<b>CONCEPTO TÉCNICO SOBRE NECESIDAD DE ESTUDIOS DETALLADOS DE AMENAZA Y RIESGO POR FENOMENOS DE REMOCIÓN EN MASA DENTRO DEL TRÁMITE DE LICENCIA URBANÍSTICA</b>	Código:	GPR-FT-10
		Versión:	04
		Fecha de revisión:	21/06/2011

1.1 CONCEPTO TÉCNICO No. CT:	CT-7546
1.2 ÁREA:	Análisis y Mitigación de Riesgos
1.3 COORDINACIÓN:	Estudios y Conceptos Técnicos
1.4 REFERENCIA CRUZADA RADICADO FOPAE:	2014ER6999
1.5 RESPUESTA OFICIAL No.	RO-72126

2.1 SOLICITANTE:	Señor Guillermo Bolívar
2.2 PROYECTO:	"Guillermo Bolívar"
2.3 LOCALIDAD:	4. San Cristóbal
2.4 UPZ:	51 – Los Libertadores
2.5 BARRIO O SECTOR CATASTRAL:	El Pinar o República de Canadá II Sector
2.6 DIRECCIÓN:	Diagonal 51A Sur 12A 29 Este
2.7 CHIP:	AAA0005CBJH
2.8 MANZANA CATASTRAL:	34
2.9 PREDIO CATASTRAL:	12
2.10 ÁREA (Ha):	(*)
2.11 FECHA DE VISITA:	Julio 03 de 2014

**Fotografía No. 1.** Predio en donde se desarrollará el proyecto, ubicado en la Diagonal 51A Sur 12A 29 Este de la Localidad de San Cristóbal.

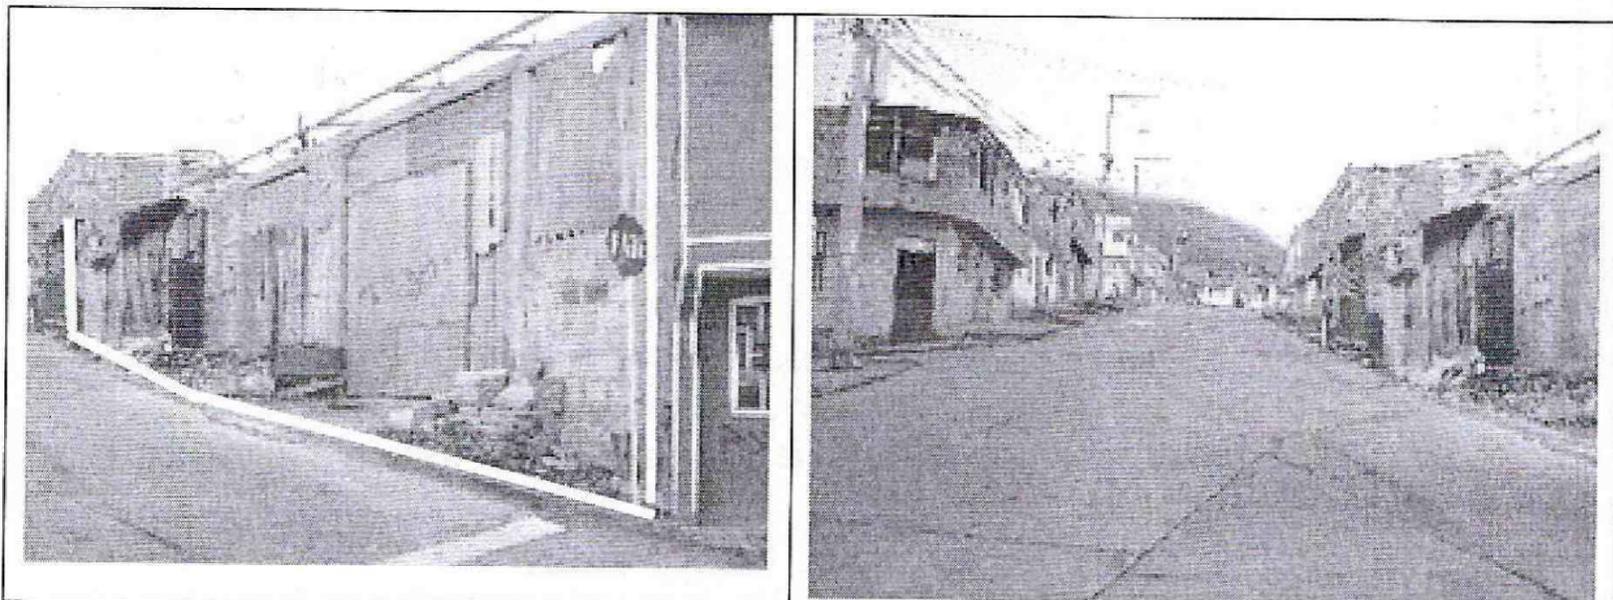
En el momento de la visita técnica en el predio objeto del presente concepto técnico, se encontró un lote en proceso de construcción con cerramiento con vigas y columnas en concreto y material de recuperación, sin evidencias de afectación por procesos de remoción en masa de carácter local en su interior, ni de carácter general en la ladera o zonas aledañas al predio evaluado.
